DODATEK č. 3 ke Smlouvě o dílo

Dodatek č. 3 ke Smlouvě o dílo na realizaci stavby „Stavební úpravy domu č. p. 288/9 v Čáslavi se změnou v užívání“ ze dne 12.06.2020

REKAPITULACE ZMĚNOVÝCH LISTŮ

Byt číslo 1

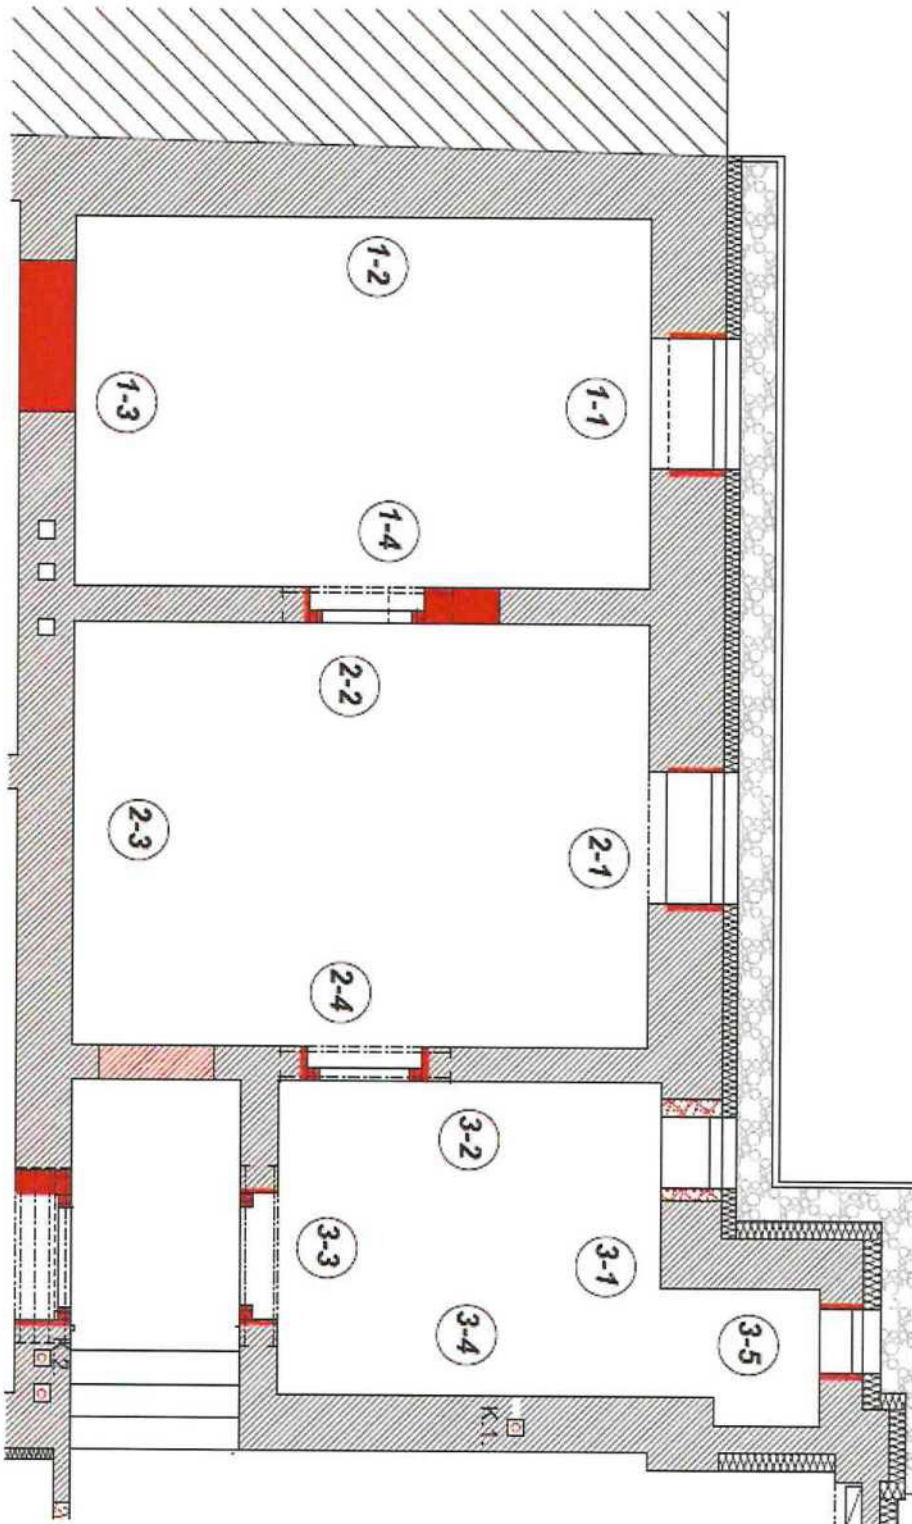
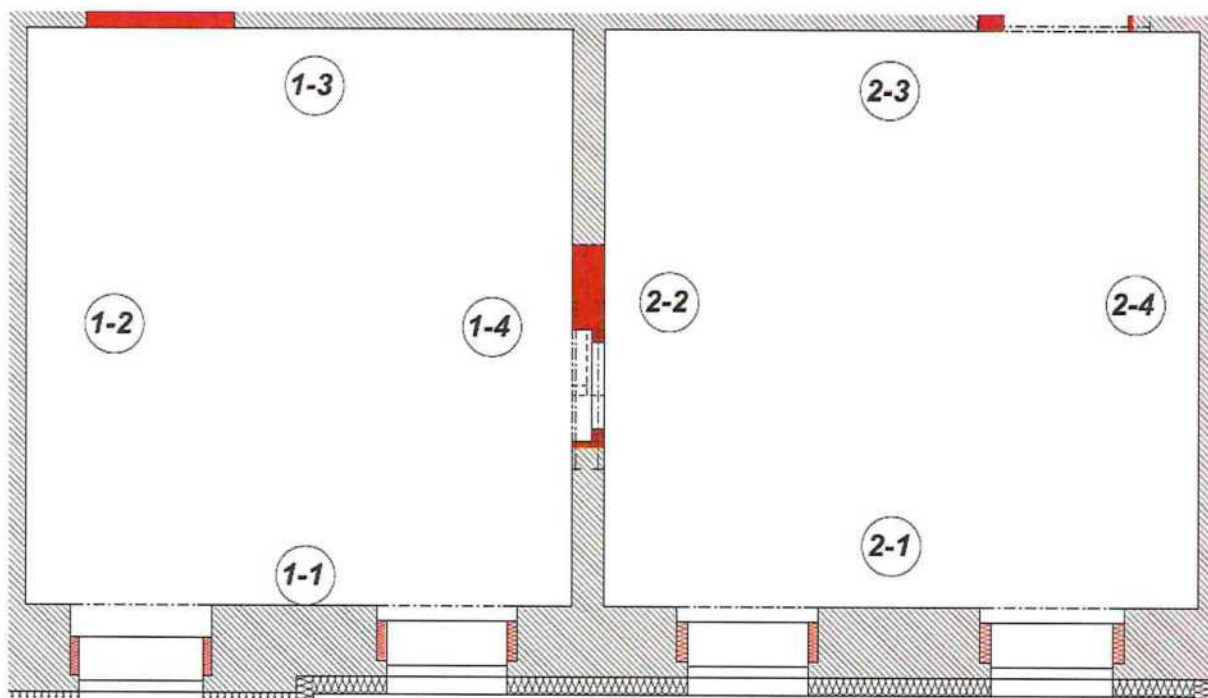
Místnost 1 a 2: zazdívka otvory 20x40, 30x25, 15x15, rýhy 2,5m, dále dle rozpočtu.

Místnost 3: otlučení omítek, nové omítnutí celé místnosti, dále dle rozpočtu.

Byt číslo 2

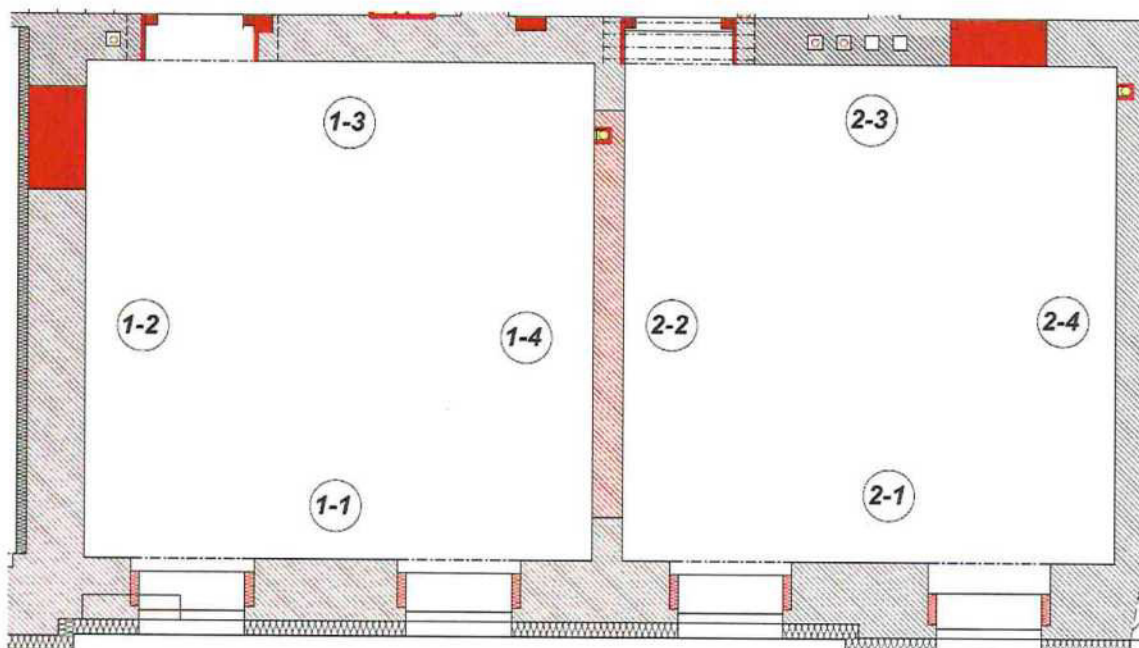
Otlučení omítky v místě koupelny, nové omítnutí pro srovnání povrchu pro budoucí obklady. Dále dle rozpočtu.

Byt číslo 4

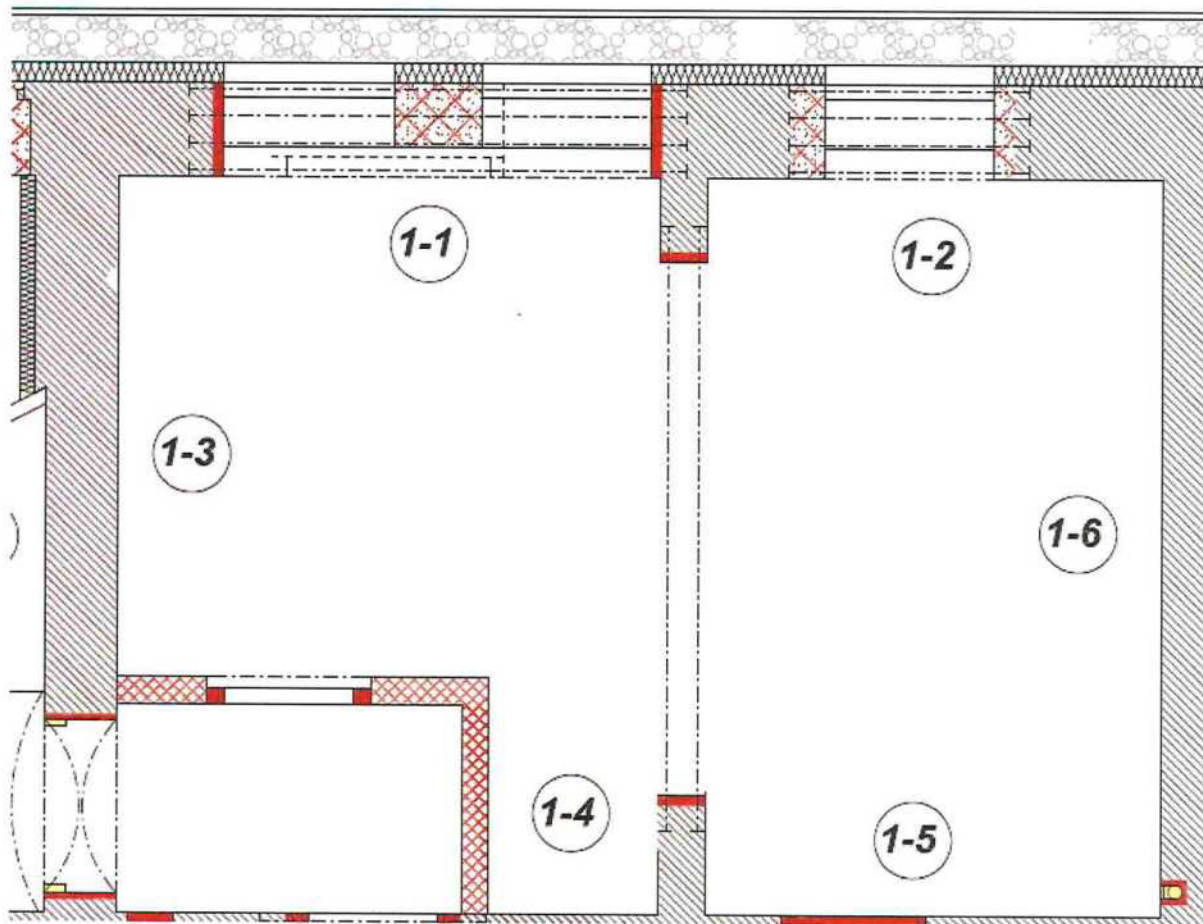
Otlučení omítky v místě koupelny, nové omítnutí pro srovnání povrchu pro budoucí obklady. Zazdívka otvoru. Dále dle rozpočtu.

Byt číslo 6

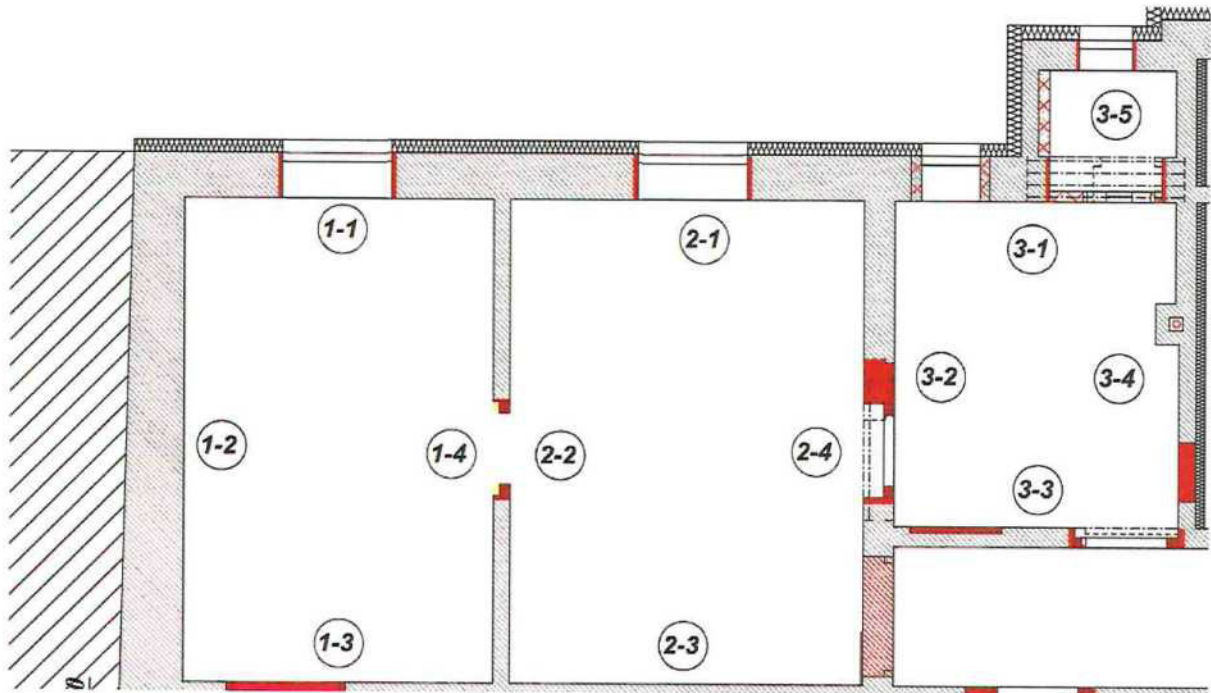
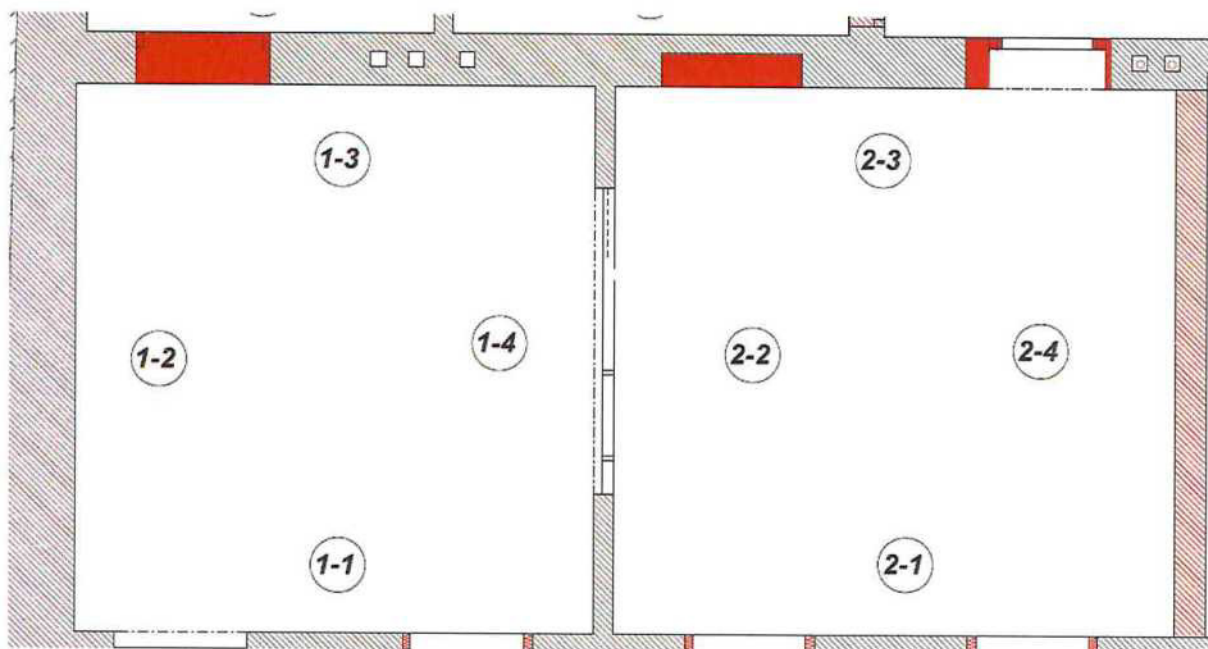
Místnost 1 a 2: zazdívka otvorů a rýh, zapravení omítek, dále dle rozpočtu.

Místnost 3: Z důvodu nerovnosti, nesoudržnosti a velmi špatnému stavu omítek bude nutné omítky otlouci, zapravit velké otvory, dozdítk novou šachtu pro odkouření z bytu 1 a dozdítk rozpadlý nesoudržný komín. Nově omítnout stěny, komín zapravit perlínkou a dále dle rozpočtu.

Byt číslo 7

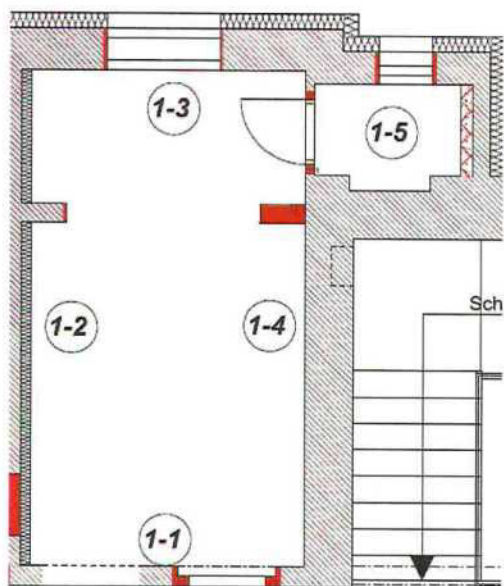
Bude nutno provést: zadržka větších otvorů po komínech a zapravení hlubokých drážek, dále otlučení omítky v místě koupelny z důvodu nerovnosti, zpětné omítnutí. Na místě průvlaku (obr 2-2) z důvodu velké nerovnosti a nesoudržnosti rohů dojde z důvodu budoucího napojení s SDK stěnou k osekání omítky a dále natáhnutí lepidla + perlinky už na budoucí SDK konstrukci. Předejde se problémům s praskáním spojů a drolení rohů. Dále nový štuk v místě lepidla na SDK konstrukci a nakonec dle rozpočtu.

Kancelář

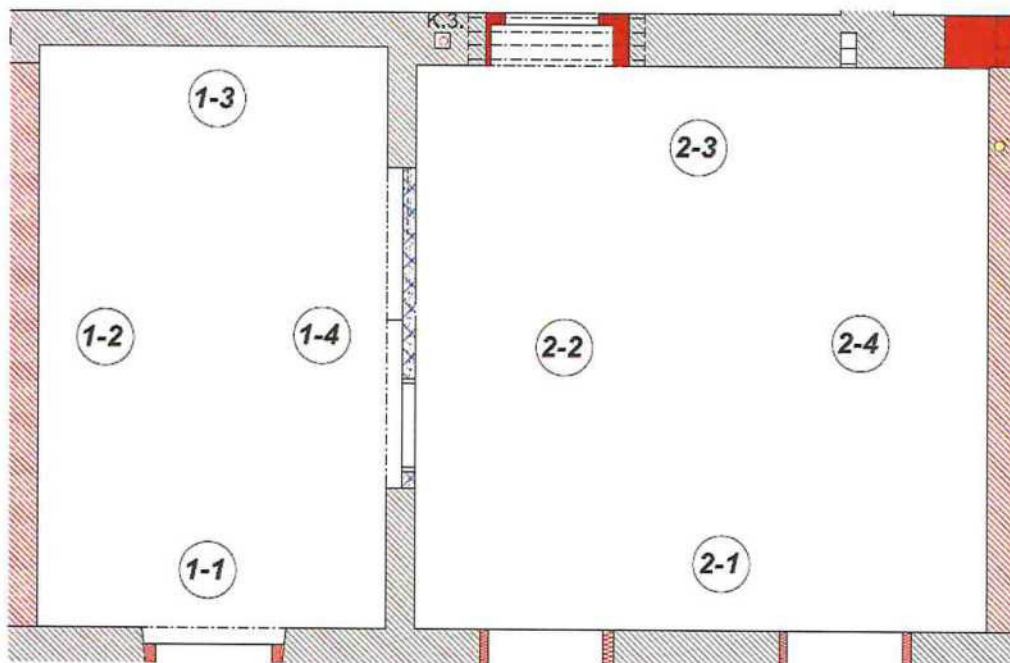
Bude nutno: Zazdít otvor 40x40, dále otlouci omítky v prostoru oken a sociálního zařízení z důvodu velké nerovnosti a nesoudržnosti, dále nové omítnutí a nakonec dle rozpočtu.

Byt číslo 8

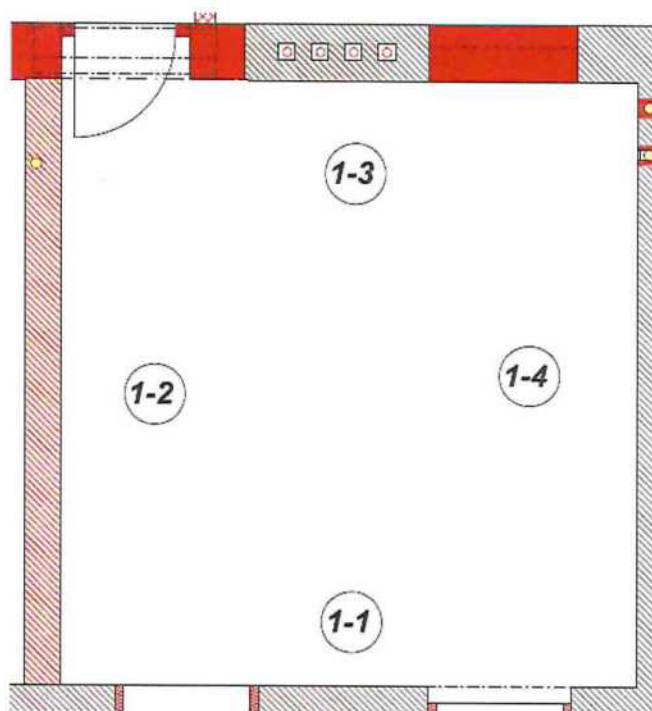
Bude nutno: Zazdít velké otvory, a rýhy, otlouci omítku v místě koupelny a na zdech na fotografii 1-3, dále nově omítnout. Na místě průvlaku (obr 2-2) z důvodu velké nerovnosti a nesoudržnosti rohů dojde z důvodu budoucího napojení s SDK stěnou k osekání omítky a dále natáhnutí lepidla + perlínky už na budoucí SDK konstrukci. Předejde se problémům s praskáním spojů a drobení rohů.

Dále nový štuk v místě lepidla na SDK konstrukci a dokončit dle rozpočtu.

Byt číslo 10

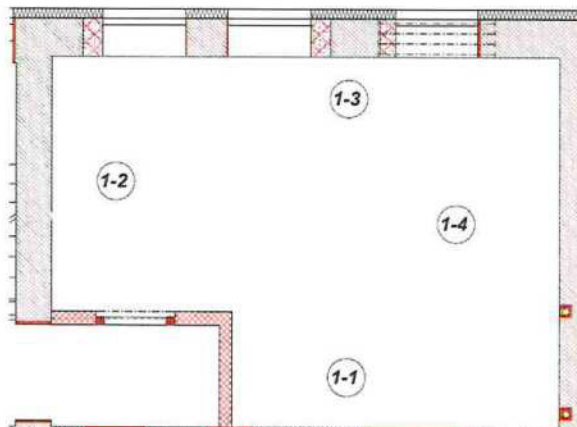
Z důvodu velké nerovnosti a nesoudržnosti omítky bude nutno otlouci celou místnost (vyjma plochy na fotce 1-4 kde z důvodu prasklého zdiva bude realizována SDK předstěna) dále nově omítnout a nakonec dle rozpočtu.
